**Avis délibéré de la mission régionale d'autorité environnementale
sur le parc photovoltaïque au sol "Les Clotrons" porté par la
société CPES Clotrons sur la commune de Saint-Hilaire (03)**

Avis n° 2023-ARA-AP-1624

Avis délibéré le 9 janvier 2024

Illustration 2: Tracé de raccordement au poste source. Source : étude d'impact.

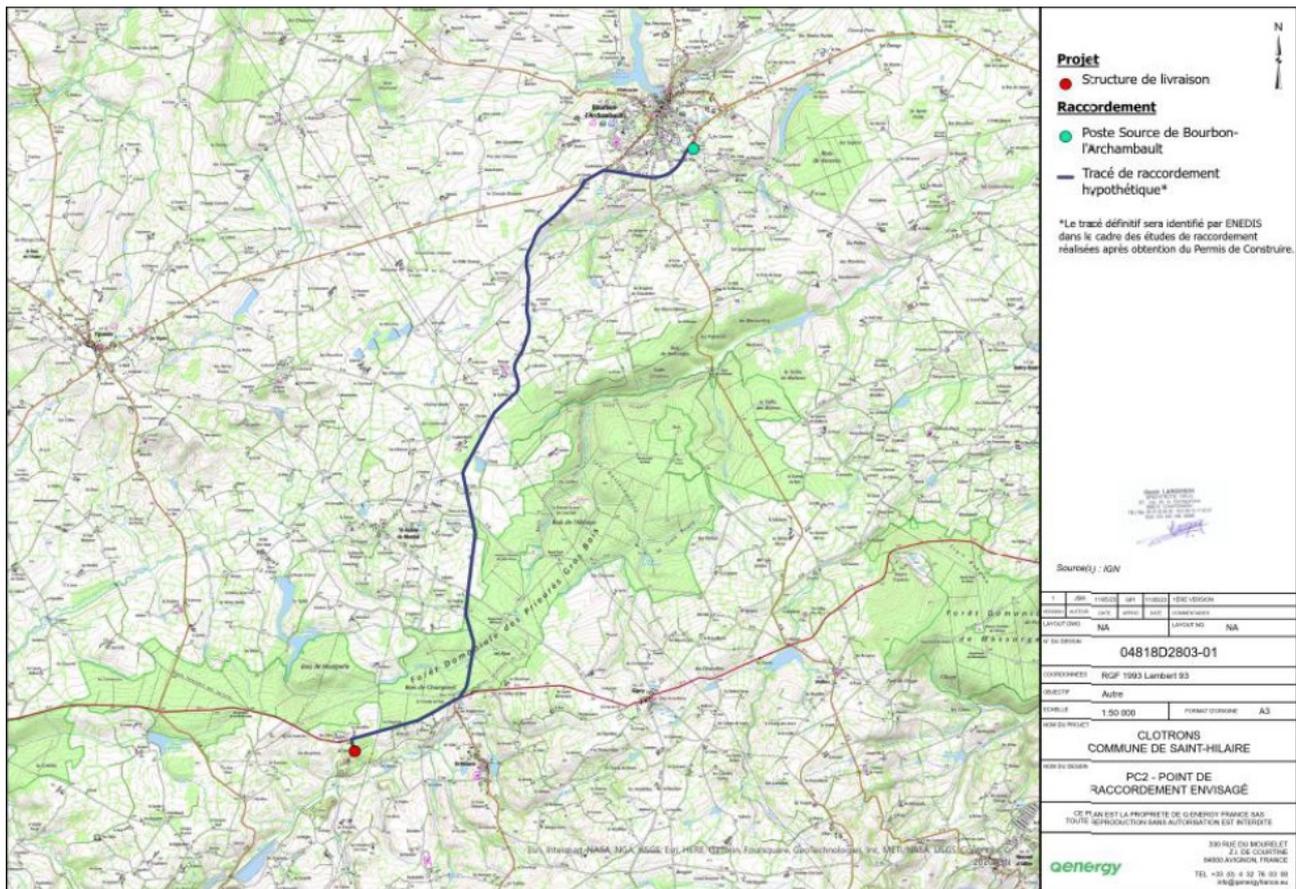
Le raccordement de la centrale photovoltaïque au réseau électrique national n'est pas décrit précisément, ni les travaux éventuels concernant le poste source. Ses incidences environnementales ne font pas l'objet d'une analyse approfondie, et la capacité réservée au titre du S3REnR⁵ n'est pas mentionnée. Faisant partie du projet, ses caractéristiques et son tracé doivent être présentés et ses incidences évaluées de manière précise, ainsi que tous éventuels renforcements de poste de transformation et de lignes haute tension, même s'ils relèvent d'une autre maîtrise d'ouvrage et d'un calendrier différent. Ce n'est pas le cas dans le dossier fourni, qui doit l'inclure dès ce stade.

L'Autorité environnementale recommande de décrire précisément et d'inclure explicitement dans le périmètre du projet et donc de l'étude d'impact, le raccordement au réseau électrique, fonctionnellement lié au parc photovoltaïque, et les éventuels nécessaires renforcements du réseau électrique national, associés, d'évaluer leurs incidences environnementales et de présenter les mesures prises pour les éviter, les réduire et si besoin les compenser.
